Mission régionale d'autorité environnementale
BOURGOGNE - FRANCHE - COMTÉ

**Avis de la Mission Régionale d'Autorité environnementale
de Bourgogne-Franche-Comté
sur le projet éolien de Villiers-les-Hauts
aux lieux-dits « la Réserve », « la Montagne » et « les Clairiaux »
sur la commune de Villiers-les-Hauts (89)**

N °BFC-2022-3383

Extrait de la cartographie DREAL BFC sur les projets éoliens (mai 2022)⁸

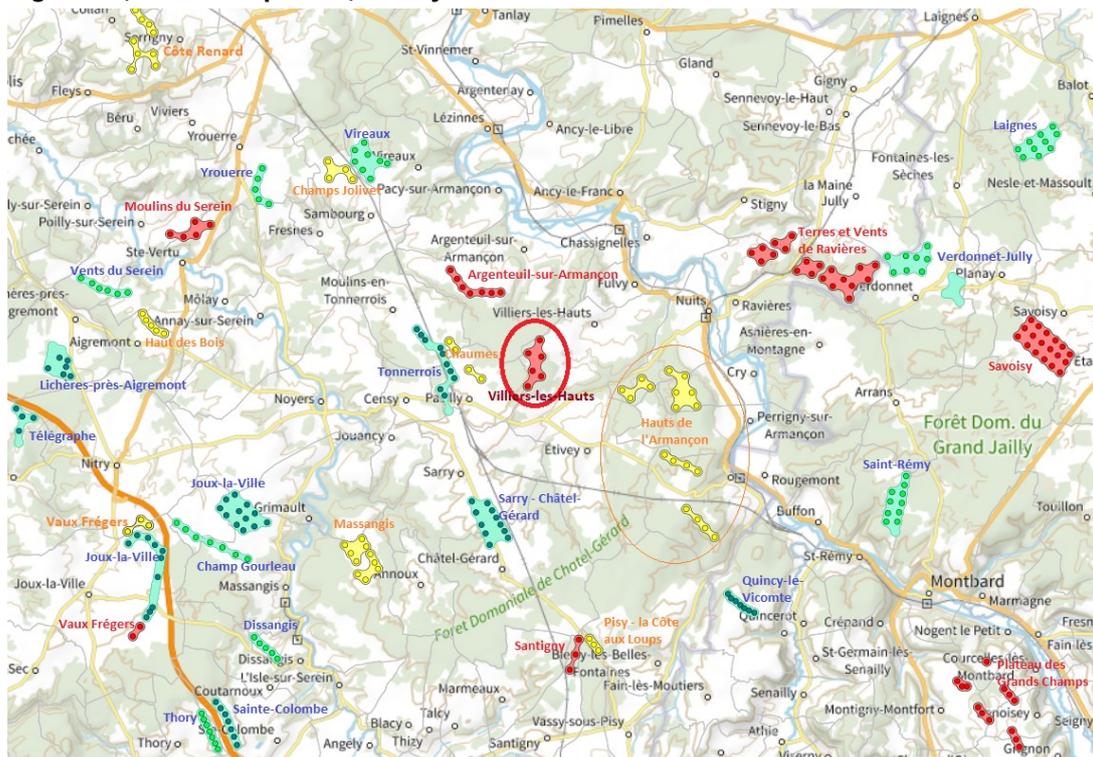
Pour l'analyse des effets cumulés, l'étude d'impact considère, à l'échelle de l'aire d'étude éloignée, 2 parcs éoliens en fonctionnement (Tonnerrois et Joux-la-Ville, pour 20 éoliennes), 5 projets autorisés mais non construits (42 éoliennes) et 6 en cours d'instruction (46 éoliennes)⁷. Or, le contexte éolien a nettement évolué depuis la date de réalisation de cette partie de l'étude d'impact, puisqu'à ce jour, 7 parcs sont en fonctionnement (63 éoliennes), 8 sont autorisés (56 éoliennes) et 7 sont en cours d'instruction (47 éoliennes). L'ensemble de ces parcs serait ainsi à prendre en compte, en particulier les plus proches : les Chaumes (4 éoliennes en instruction, à 1,9 km), les Hauts de l'Armançon (18 éoliennes en instruction, entre 3,4 et 10 km) et Massangis (10 éoliennes en instruction, à 9,5 km). Le projet éolien d'Argenteuil-sur-Armançon (à 2,5 km), considéré dans l'étude d'impact, a quant à lui fait l'objet d'un arrêté de refus. **La MRAe recommande d'actualiser le contexte éolien de l'aire d'étude éloignée et, en conséquence, l'analyse des effets cumulés.**

Concernant le milieu naturel, les impacts cumulés sont jugés globalement faibles, hormis pour les rapaces et les planeurs pour lesquels ils sont jugés modérés du fait de la proximité d'une ligne à haute tension à 500 m au sud, qui augmente le risque de collision. Au-delà de cette ligne, l'effet « barrière » semble sous-évalué si on tient compte de tous les projets éoliens autorisés ou en instruction à ce jour. Les arguments figurant dans le dossier sur le fait que « le projet ne se situe pas dans un contexte éolien particulièrement dense » et que « les éoliennes de l'ensemble des projets éoliens se situent dans un même axe nord-sud limitant les perturbations pour le déplacement migratoire des oiseaux » sont ainsi à revoir. Le projet viendrait en effet s'implanter au droit d'une trouée préservée d'environ 4,5 km dans l'axe migratoire de l'avifaune entre les parcs du Tonnerrois et des Chaumes à l'ouest et le parc de Sarry – Châtel-Gérard au sud, avec des interactions potentielles avec le projet de parc des Hauts de l'Armançon à l'est. Il en est de même concernant les zones de déplacement des chiroptères à grand territoire. **La MRAe recommande d'approfondir l'analyse de l'effet barrière engendré par le projet sur les déplacements des oiseaux et de chiroptères sensibles à l'éolien, en tenant compte de l'ensemble des parcs éoliens en fonctionnement ou en cours d'instruction dans le secteur.**
